**Modulo per la presentazione delle osservazioni per i piani/programmi/progetti
sottoposti a procedimenti di valutazione ambientale di competenza statale**

ID: Codice procedura (ID_VIP/ID_MATTM):10844

Impianto per la produzione di energia elettrica da fonte eolica, costituito da 6 aerogeneratori della potenza complessiva di 37,2 MW, un sistema di accumulo da 25 MW e relative opere connesse in località "Rempillo" nel comune di Pitigliano (GR).

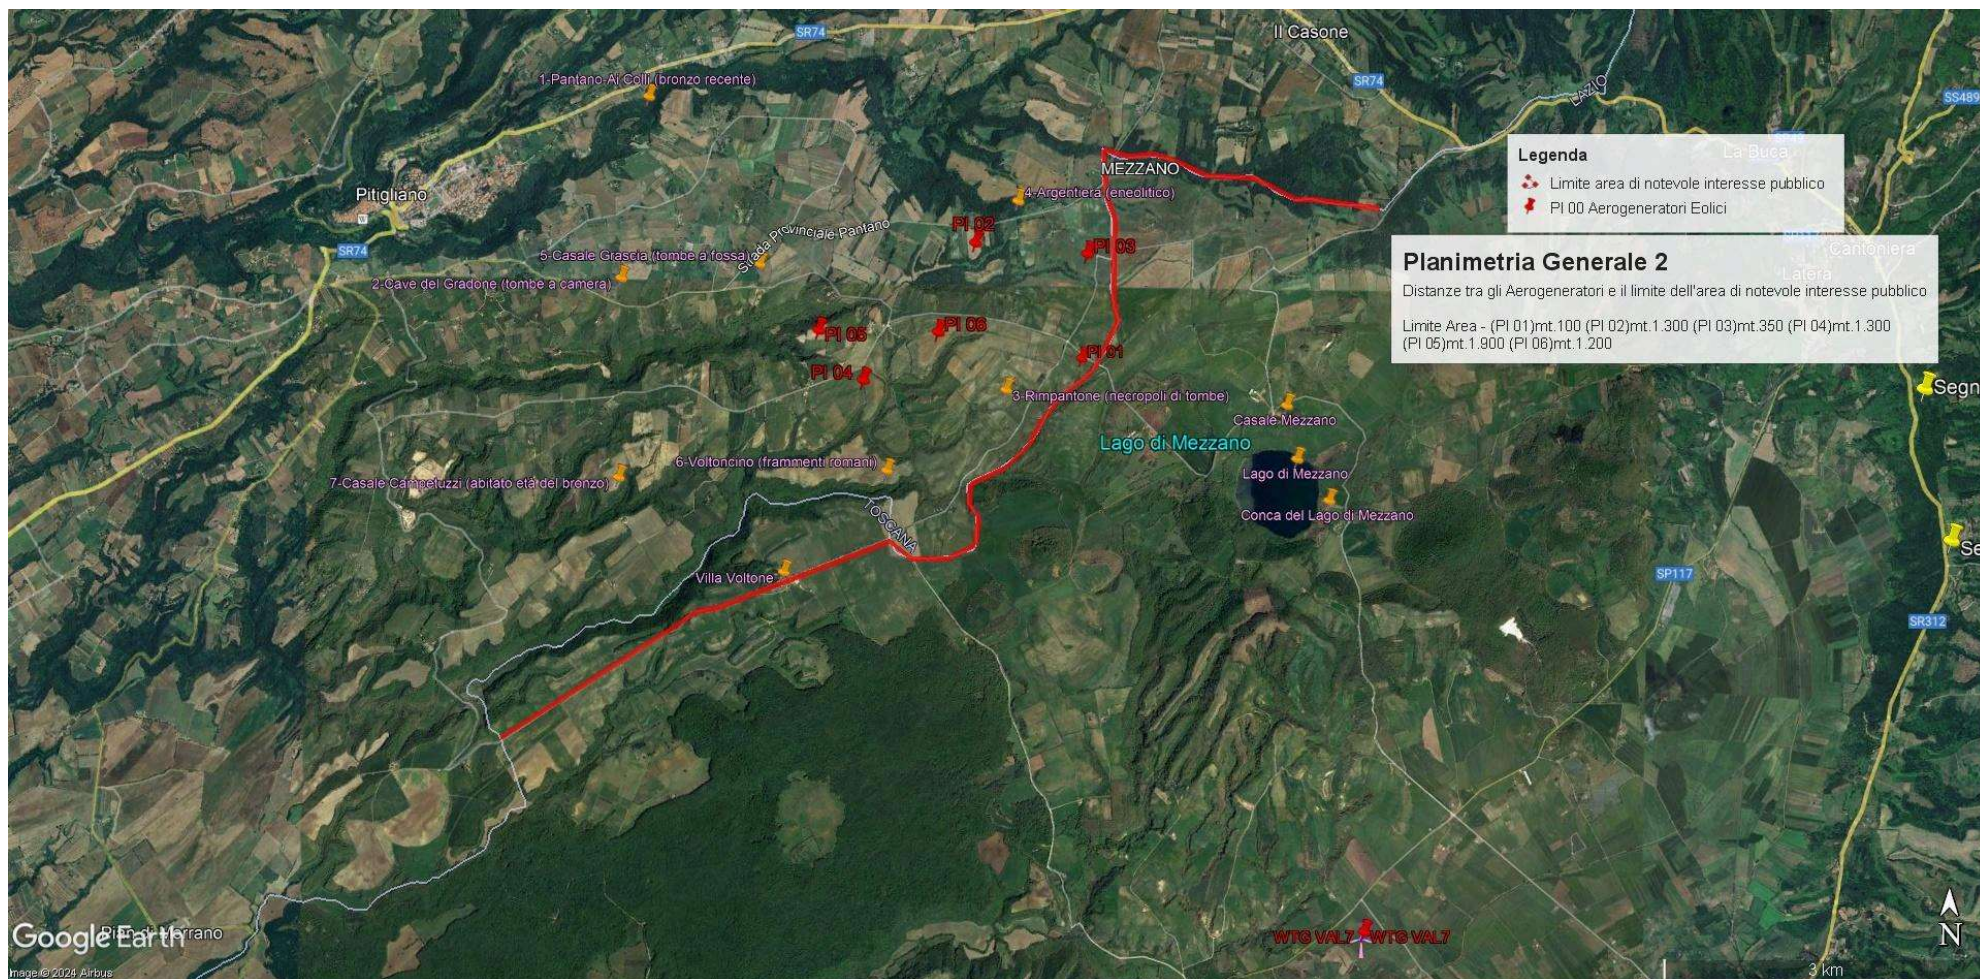
In sintesi, visti l’art. 20 comma 8 lettera c) quater del D.Lgs n 199/2021 e le Linee guida nazionali appena citate, considerato l’enorme impatto dell’impianto eolico industriale denominato “Rempillo” sulla zona paesaggistica di notevole interesse pubblico ben individuata nelle immagini n.1 e n. 2 e sui Beni Culturali evidenziati nell’ immagine n. 3 dell’Allegato alle presenti Osservazioni, per la collocazione delle pale P04 e P05 direttamente all’interno del perimetro di un’area archeologica e per gli impatti anche sull’area intermedia e vasta dei pregiati territori laziali della Tuscia settentrionale e in particolare di quelli del pitiglianese ricco di emergenze agricole, naturalistiche, storiche e archeologiche del periodo etrusco ma non solo, si chiede che venga negata l’autorizzazione all’ insediamento dell’impianto eolico denominato “Rempillo”.

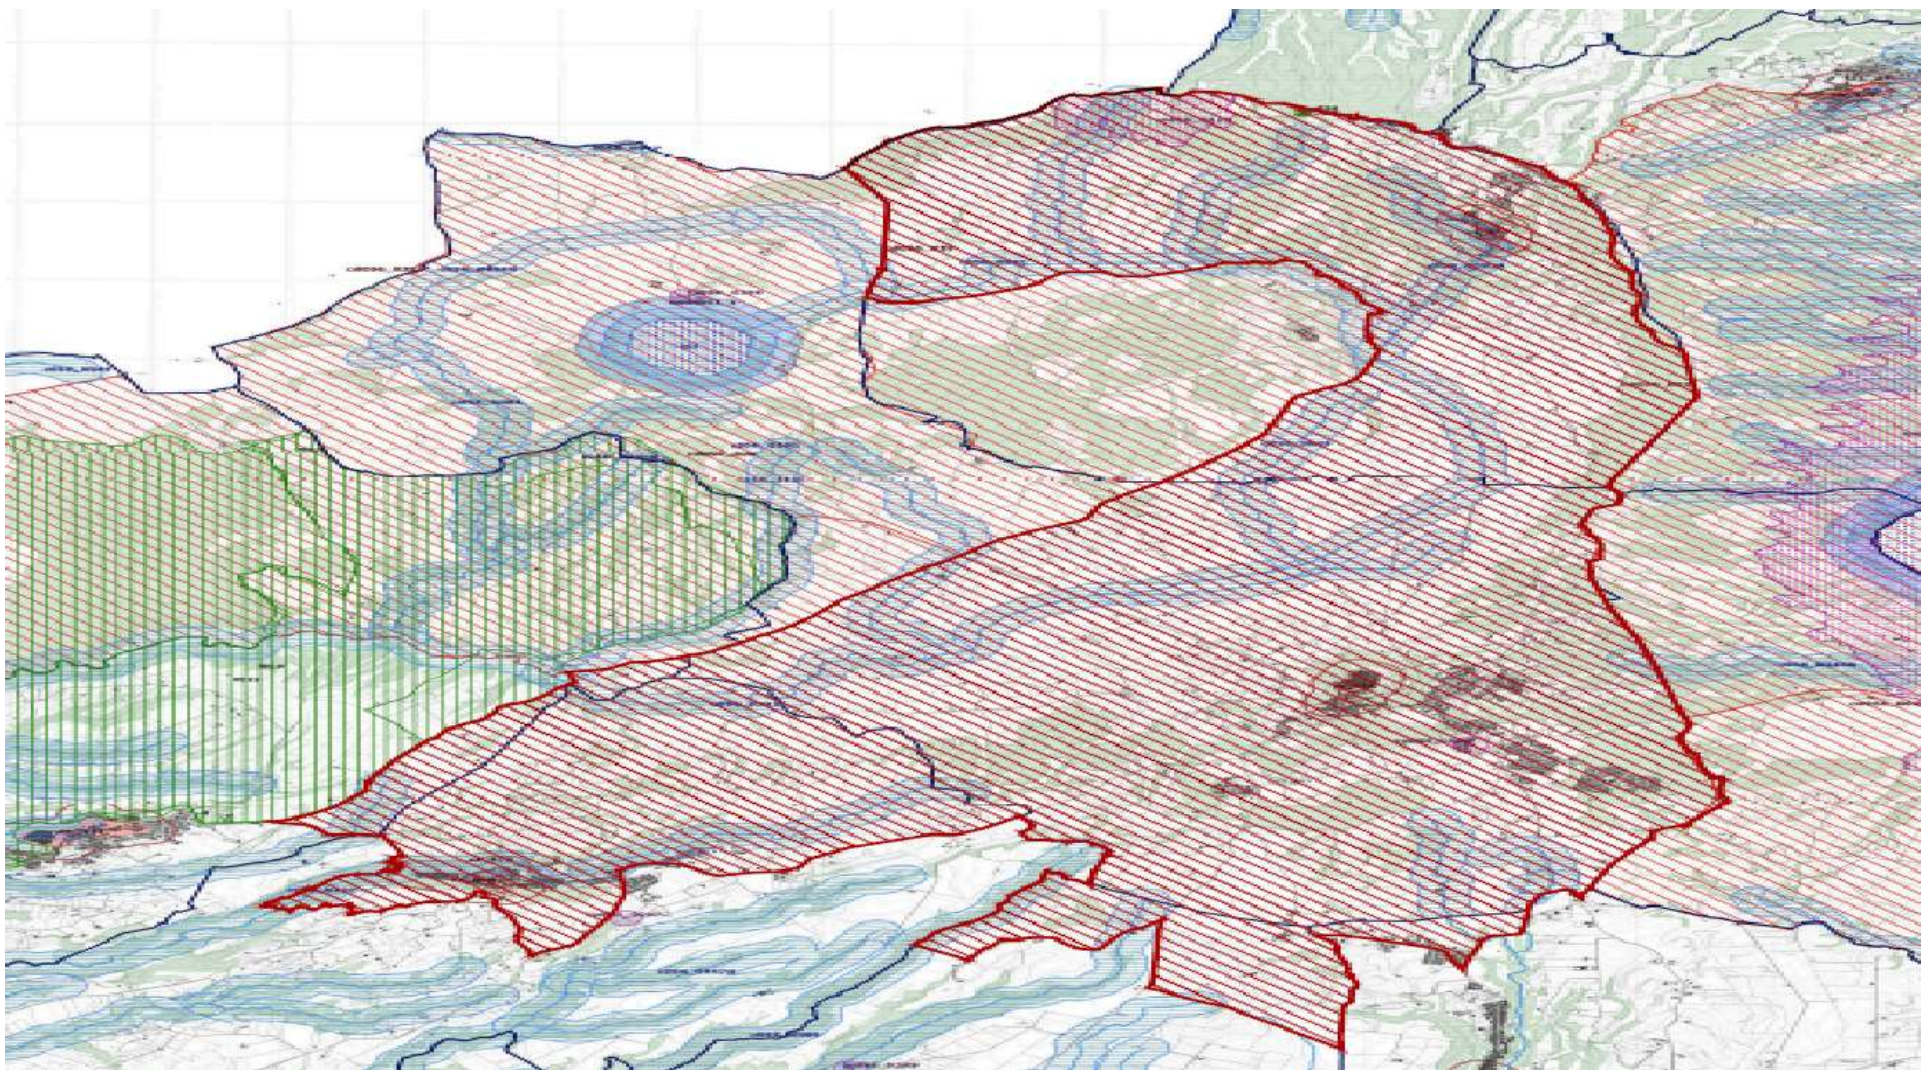
l'immagine n. 2 dell' ALLEGATO) all'area di notevole interesse pubblico "Conca del lago di

Bolsena” (D.M. 24.10.1960). Praticamente una vasta zona che per interesse paesaggistico e naturalistico oltre che storico, archeologico e identitario rappresenta un unicum nel panorama nazionale.

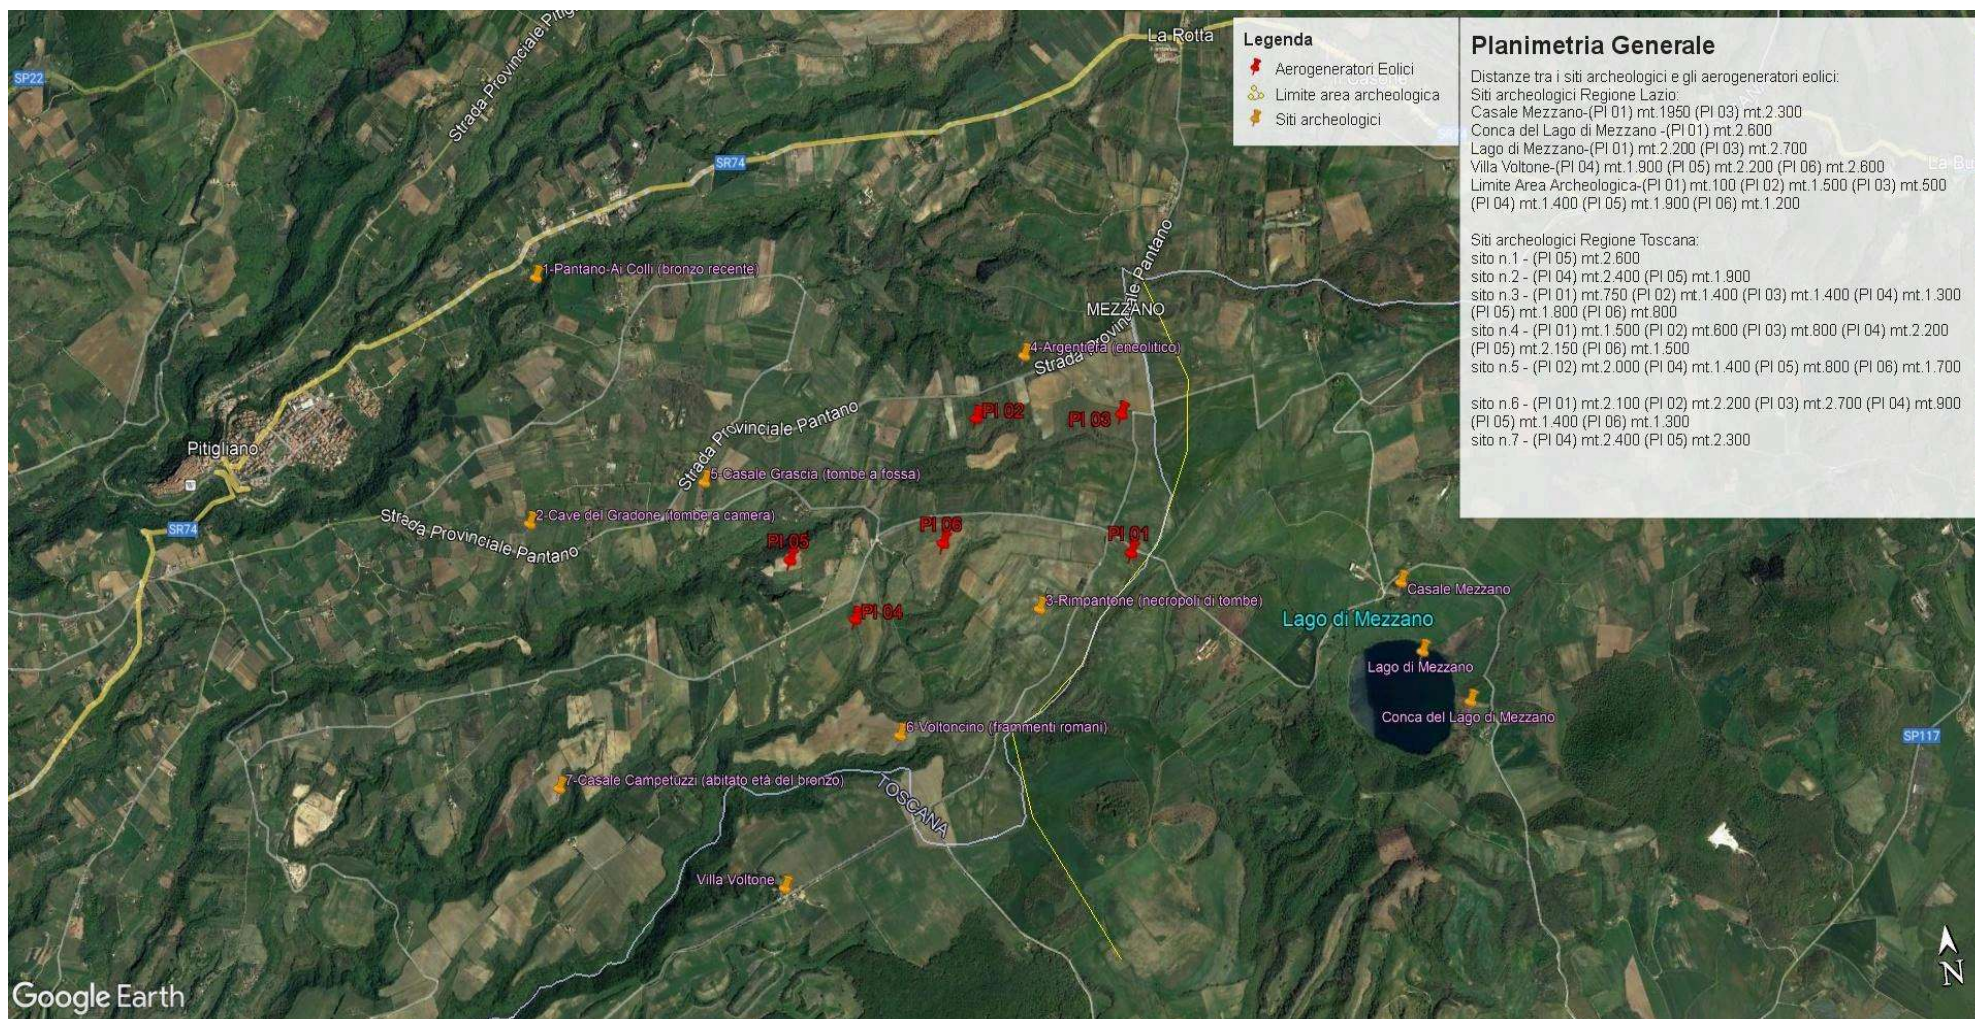
Inoltre, la zona in cui insisterebbe l’impianto eolico industriale Rempillo è compresa nelle fasce di rispetto di 3 km di diversi beni archeologici tutelati dalla parte II del Codice dei Beni Culturali (vedi Allegato, immagine n. 3). Inoltre le pale P04 e P05 ricadono all’interno di un’area archeologica che la Proponente vorrebbe cancellare per il semplice fatto che non è riportata nel documento regionale ma nel documento provinciale come meglio dettagliato nell’Osservazione n. 5. Alla luce di quanto documentato appare chiaro quindi che la collocazione dell’impianto non ha tenuto conto alcuno dei vincoli dell’area nella quale è stato progettato e l’inserimento dell’impianto eolico nel paesaggio e sul territorio non è corretto (Allegato IV delle Linee guida nazionali di cui al D.M dello Sviluppo economico del 10.09.2010).

Immagine n. 4 Situazione di saturazione da impianti FER nella provincia di Viterbo. Non sono riportati gli impianti fotovoltaici e agrivoltaici che hanno inciso per buona parte nel cumulo di impianti FER per superare già nel 2023 gli obiettivi del PNIEC assegnati alla Regione Lazio per il 20230.

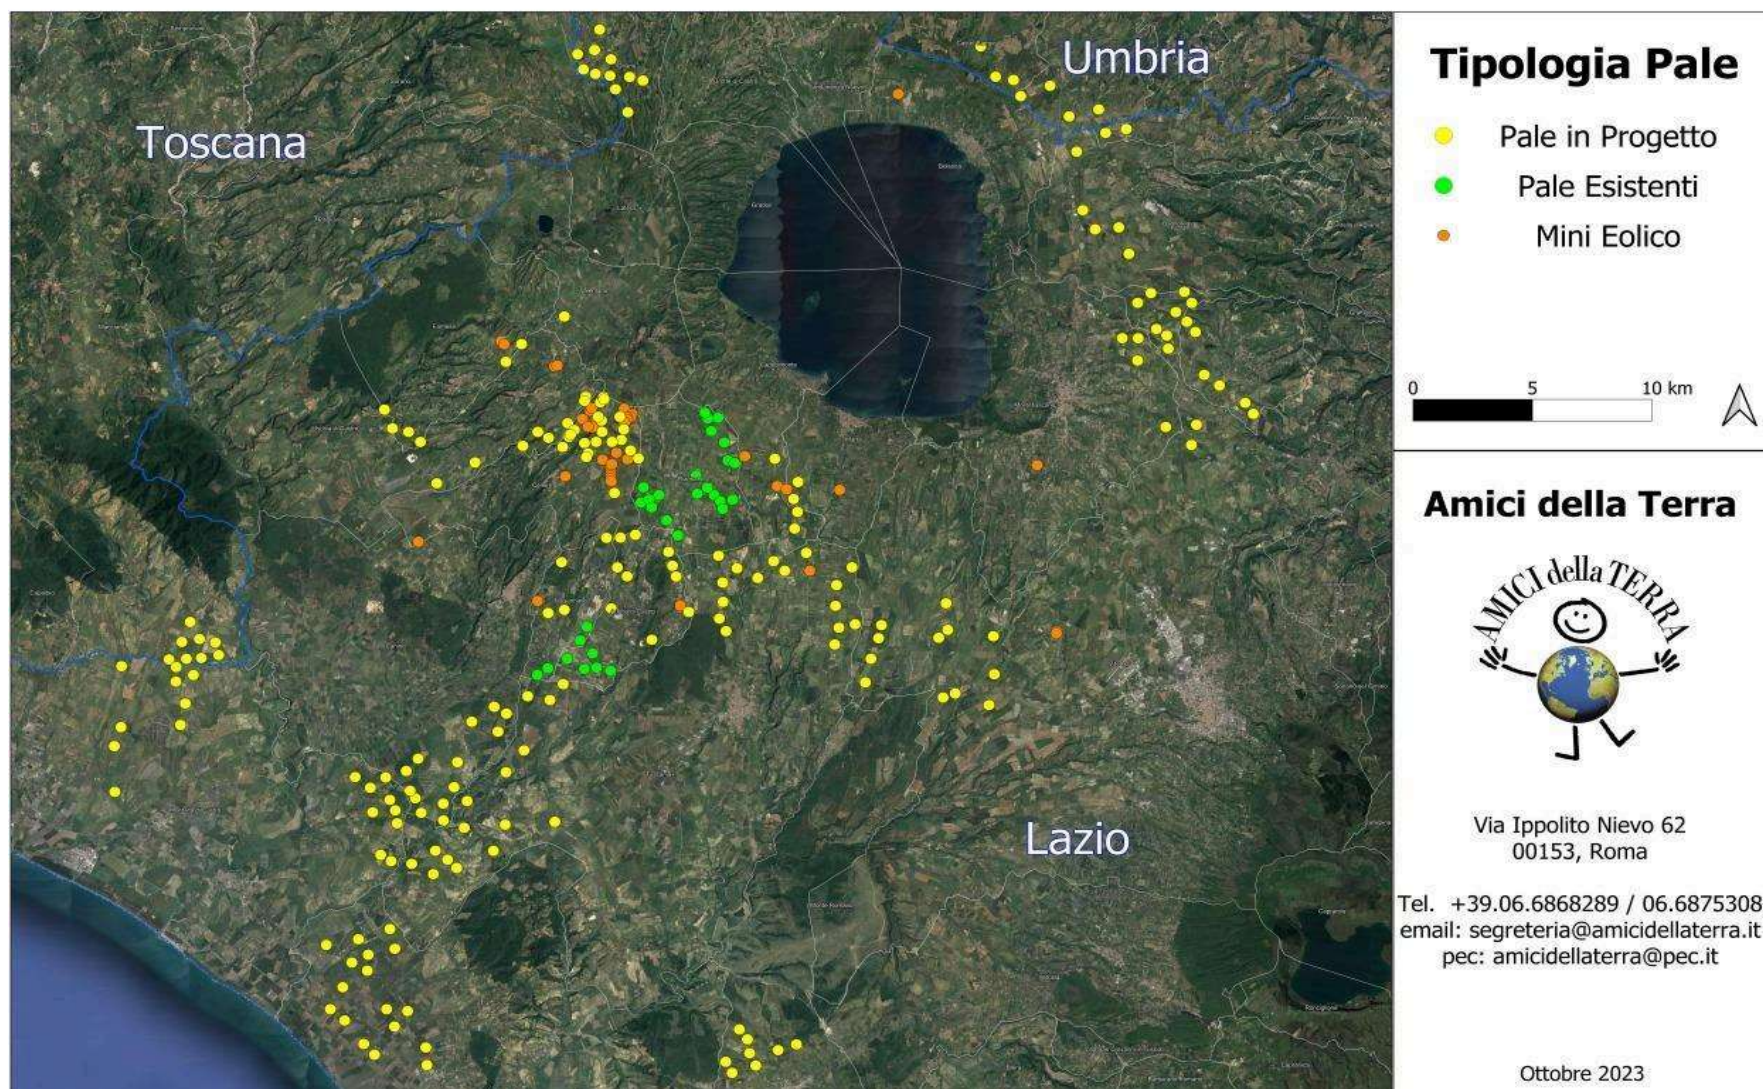
nn. 1 e 2 e crea anche degli impatti negativi anche sui beni naturalistici come verrà dettagliato nell'Osservazione n. 4. Inoltre andrebbe a sommarsi al già enorme cumulo di impianti eolici e fotovoltaici e geotermici che già creano una elevata criticità ambientale nella provincia di Viterbo e interferiscono anche con il territorio toscano come si può vedere dalle immagini nn. 4 e 5 dell'Allegato n. 1.
